交通部臺灣鐵路管理局工務處 開會通知單

開會事由：本局109年度通用設計推動委員會設施組第1次會議

會議名稱：「臺北車站暨跨單位無障礙設施及指標系統整合委託規劃設計案」電扶梯空間改設電梯評估辦理現場會勘

壹、名稱：「臺北車站暨跨單位無障礙設施及指標系統整合委託規劃設計案」第二期臺北車站既有指示標示系統改善之基本設計報告書審查會議

西三門、北一門北二門之間、北二門北三門之間評估設置電梯位置圖：1F

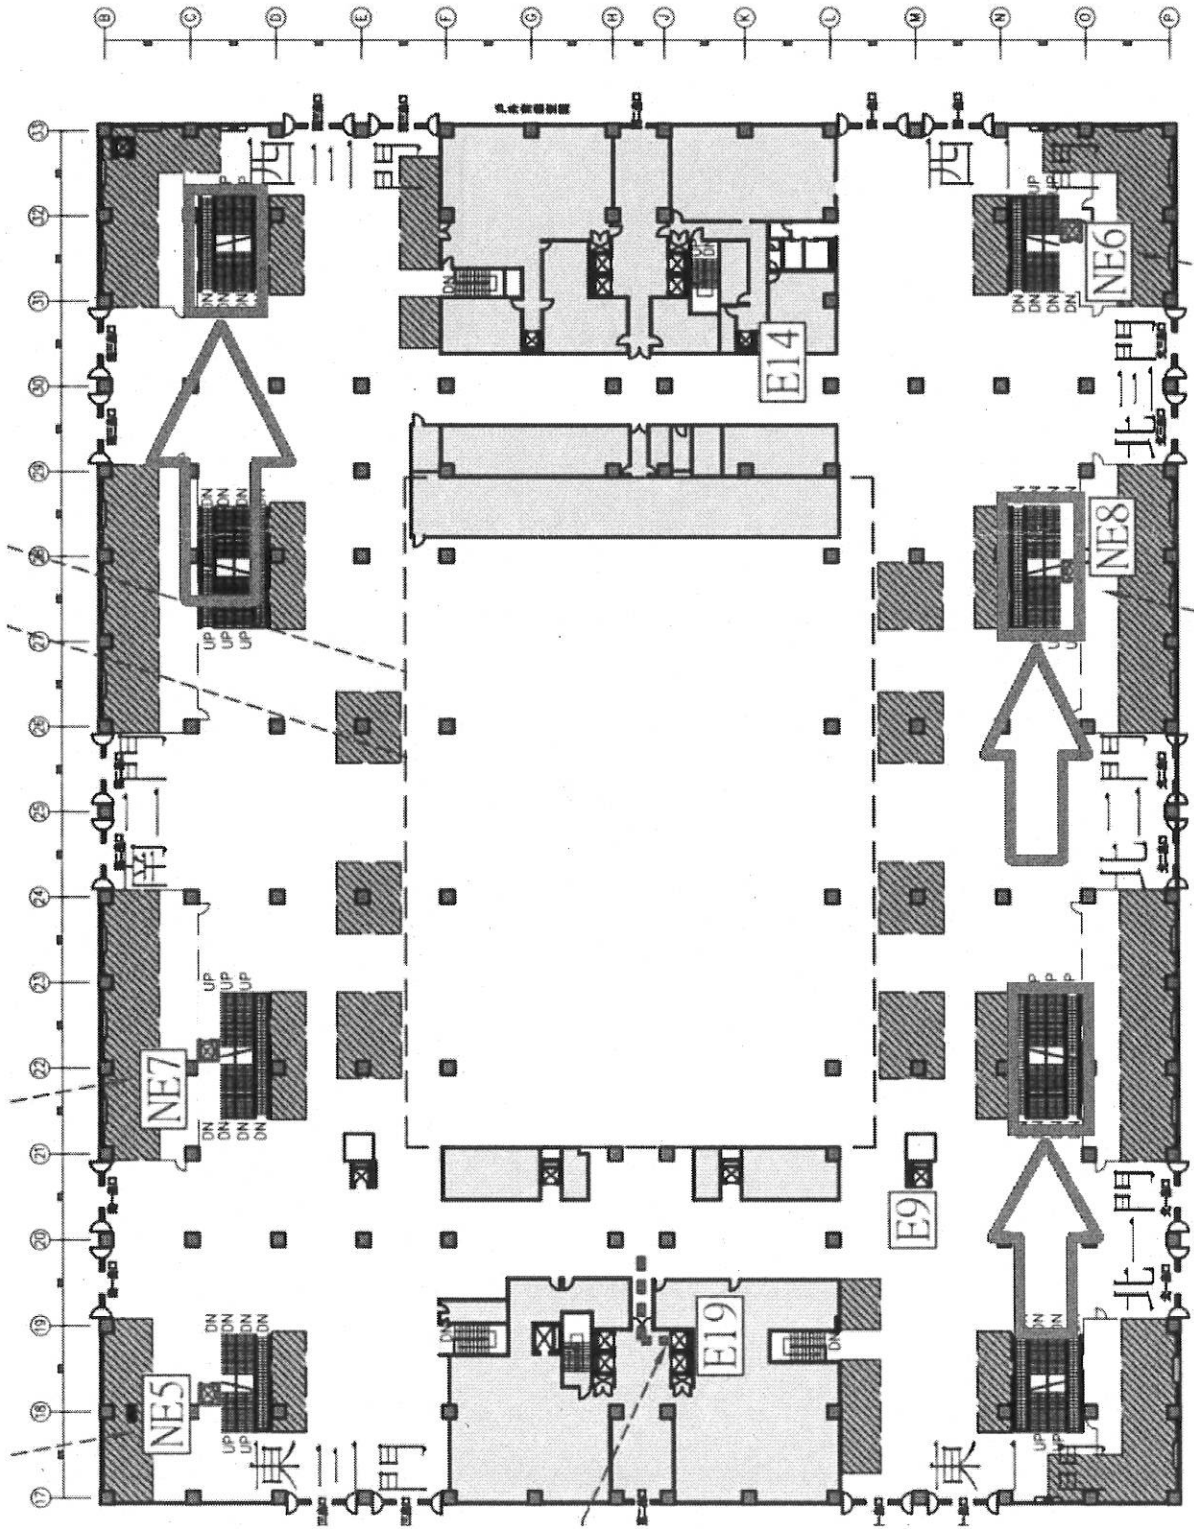
- 一、有關需求 A.候車付費區內穿堂層至月台層部分，於付費區內增設電梯 NE1及 NE2至月台層，惟基於維持付費區之動線空間電梯位置往中央通道方向外推平移並向付費區內開口。
- 二、有關需求 B.地下一樓至二樓公共空間之垂直動線部分，經與會單位現場勘查8處可供設置電梯處所，排除管線密布及位置不適宜之部分，擇定西三門、北一門北二門之間、北二門北三門之間等三處（附件1）評估設置電梯。
- 三、請滕旭平建築師事務所依旨案採購契約第七條一、（一）1.（3）各項工作經本局審查後，立約商接到本局審查意見後，應在本局通知辦理日起算14工作天內修正完成及提送。
